NOTICE URGENTE RELATIVE À LA SÉCURITÉ D'UTILISATION

Nom du produit : Noix de Fixation des Stations de Perfusions Alaris®
Gateway
Identifiant Action Corrective : Nov 2009
Type d'action : Conseil sur l'utilisation du produit

Fig. 3 – noix de fixation de remplacement

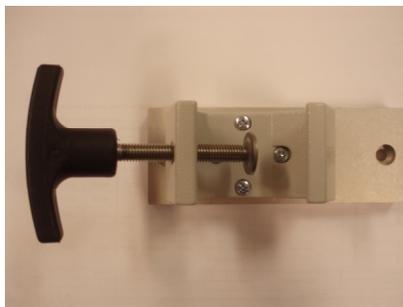
Des noix de fixation de remplacement (illustrées sur la Fig. 3) vous seront fournies gratuitement par CareFusion et feront suite à cette communication. Ces éléments doivent être installés à la discrétion de l'utilisateur et conformément aux instructions fournies par CareFusion.

Après avoir reçu et installé les noix de fixation de remplacement, toutes les poignées en forme de T à filetage mâle (comme illustré sur la Fig. 1) doivent être mises hors service et mises au rebut.
